Modulo per la presentazione delle osservazioni per i piani/programmi/progetti sottoposti a procedimenti di valutazione ambientale di competenza statale

ID: Codice procedura (ID_VIP/ID_MATTM):10844

Impianto per la produzione di energia elettrica da fonte eolica, costituito da 6 aerogeneratori della potenza complessiva di 37,2 MW, un sistema di accumulo da 25 MW e relative opere connesse in località "Rempillo" nel comune di Pitigliano (GR).

ALLEGATO alle OSSERVAZIONI all' IMPIANTO EOLICO denominato REMPILLO nel COMUNE di PITIGLIANO (GR). Comp

Analisi degli Impianti Eolici Esistenti e in Progetto

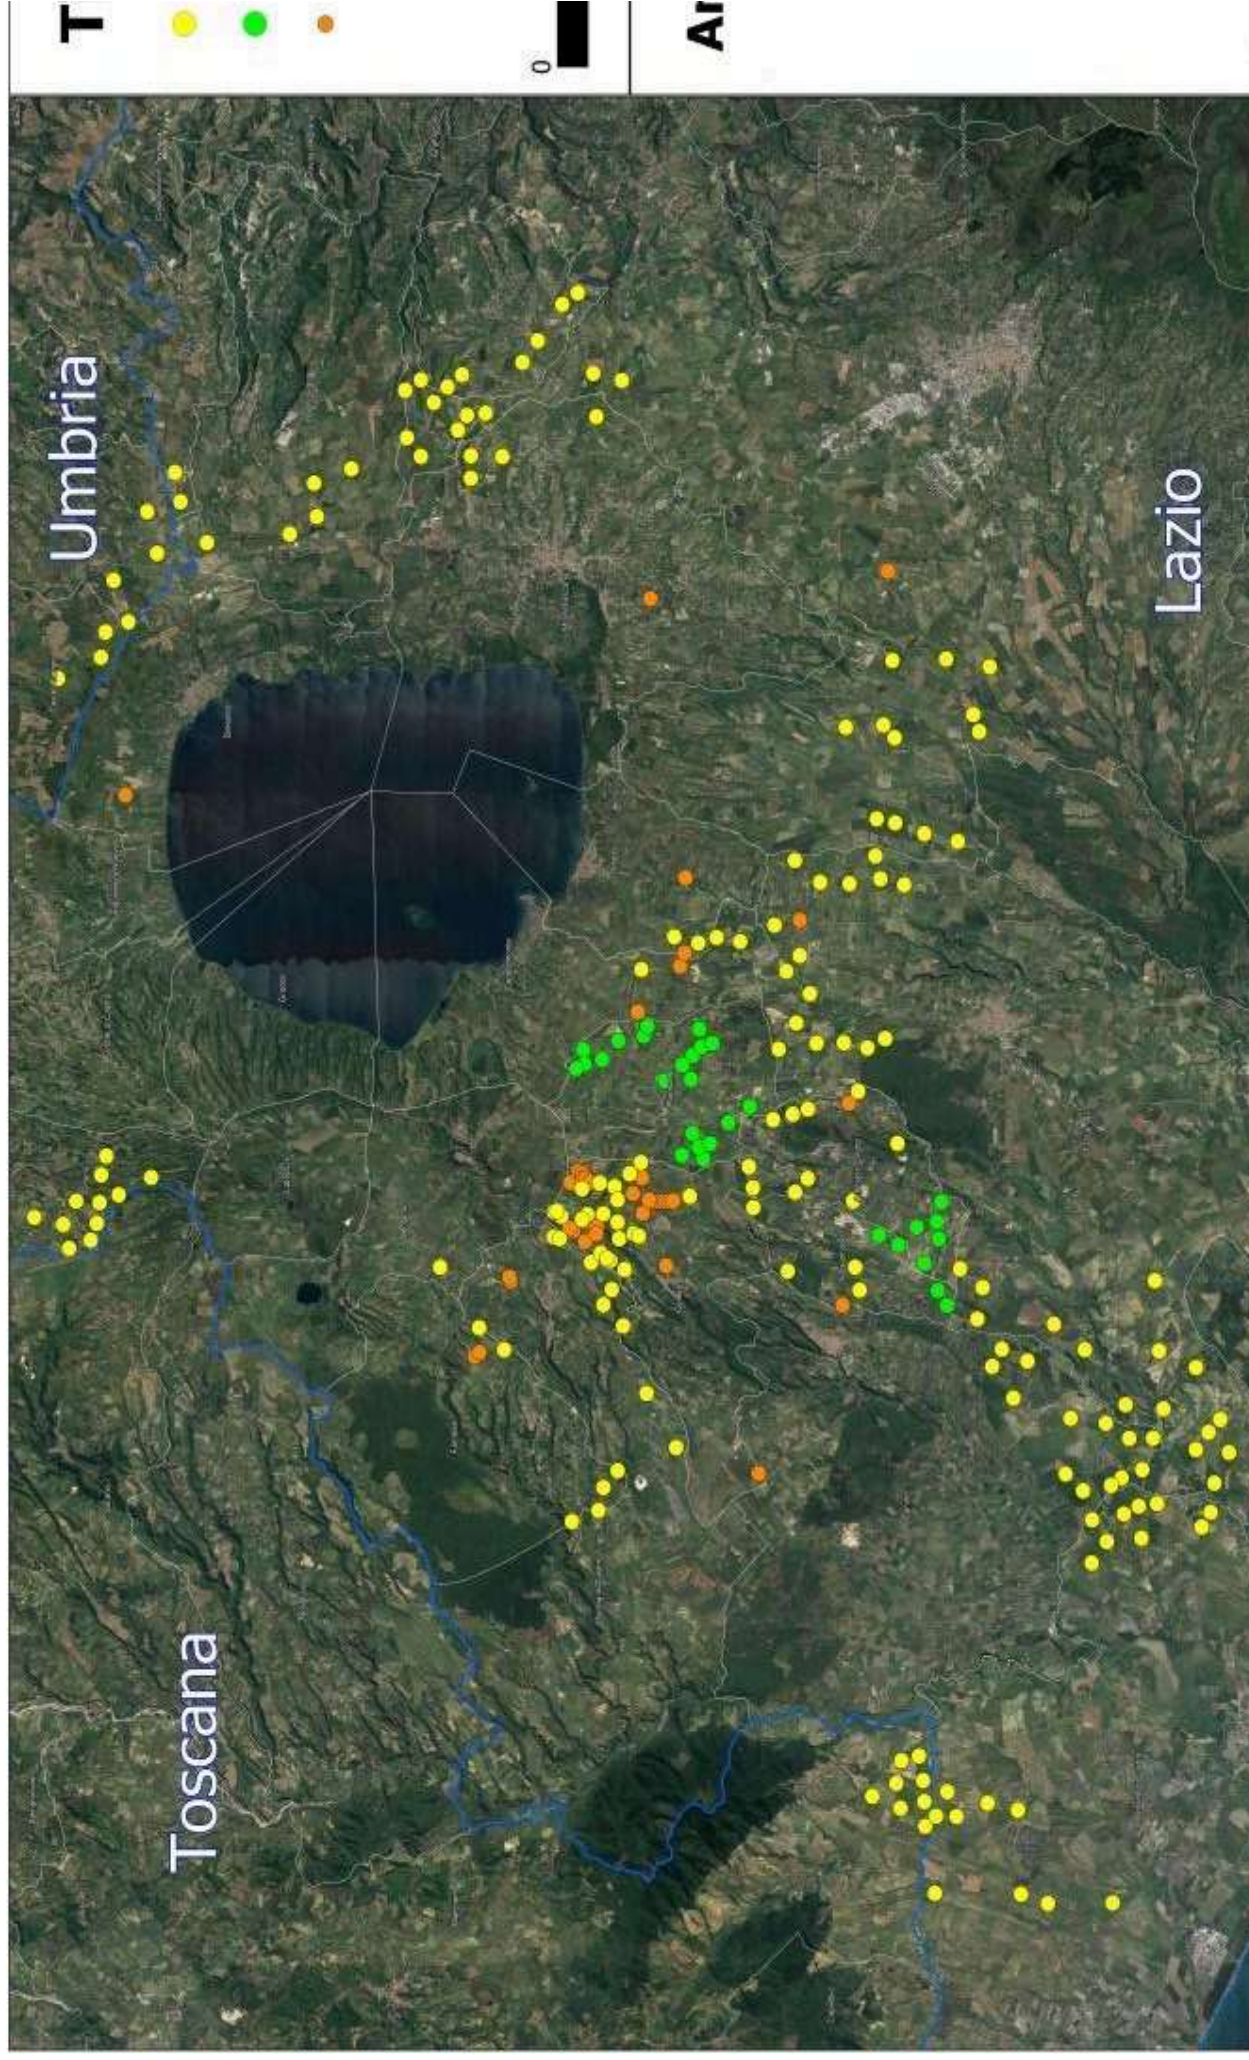
Inoltre, la zona in cui insisterebbe l'impianto eolico industriale Rempillo è compresa nelle fasce di rispetto di 3 km di diversi beni archeologici tutelati dalla parte II del Codice dei Beni Culturali (vedi

Allegato, immagine n. 3). Inoltre le pale P04 e P05 ricadono all'interno di un'area archeologica che la Proponente vorrebbe cancellare per il semplice fatto che non è riportata nel documento regionale ma nel documento provinciale come meglio dettagliato nell'Osservazione n. 5. Alla luce di quanto documentato appare chiaro quindi che la collocazione dell'impianto non ha tenuto conto alcuno dei vincoli dell'area nella quale è stato progettato e l'inserimento dell'impianto eolico nel paesaggio e sul territorio non è corretto (Allegato IV delle Linee guida nazionali di cui al D.M dello Sviluppo economico del 10.09.2010).
